女川原子力発電所2号炉 津波評価について

(令和元年9月27日審査会合資料 一部修正)

令和元年11月6日
東北電力株式会社

審査会合におけるコメント

三陸沖から常磐沖海域における海底地質構造
(徳山ほか(2001)に一部加筆)

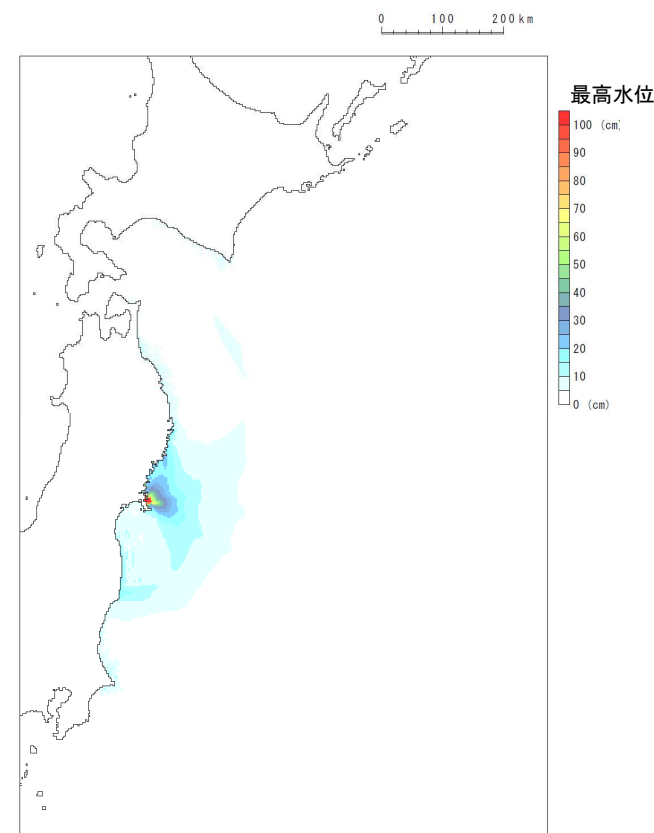
No.	第750回審査会合におけるコメント(令和元年7月26日)
S188	<p>説明上の重要性及び申請書への記載を踏まえて、資料の構成を整理すること。</p> <ul style="list-style-type: none">• 東北地方太平洋沖型の地震について、各特性化モデルの断層パラメータ、設定フロー、パラメータスタディ範囲及び分岐断層・海底地すべりの考え方について、本資料に記載すること。• 徳山ほか(2001)に示されている福島県沖の海底地すべりに関する評価内容について、本資料に記載すること。• 剛性率の設定及び海底地すべりに関する内容について、重複が見られることから、説明可能な範囲で簡略化すること。
S198	海域活断層に伴う津波評価について、簡易評価の断層選定にあたってのスクリーニング根拠の説明性を向上すること。
S199	年超過確率の評価フローのうち検討対象領域の設定に、東北地方太平洋沖型の地震を追記すること。

- ・ 広域的概査は、徳山ほか(2001)による地質構造及び津波伝播特性検討結果を用いて実施した。
 - ・ 三陸沖から常磐沖海域の地質構造および津波伝播特性検討による最高水位分布図を以下に示す。
 - ・ 敷地前面から日本海溝までの範囲に、敷地に与える影響が大きいと考えられる海底地すべり地形は認められない※。
- ※: 徳山ほか(2001)に示される福島県沖の海底地すべりに関する調査結果の詳細は、補足説明資料「II. 2. 福島県沖の海底地すべり」に記載。
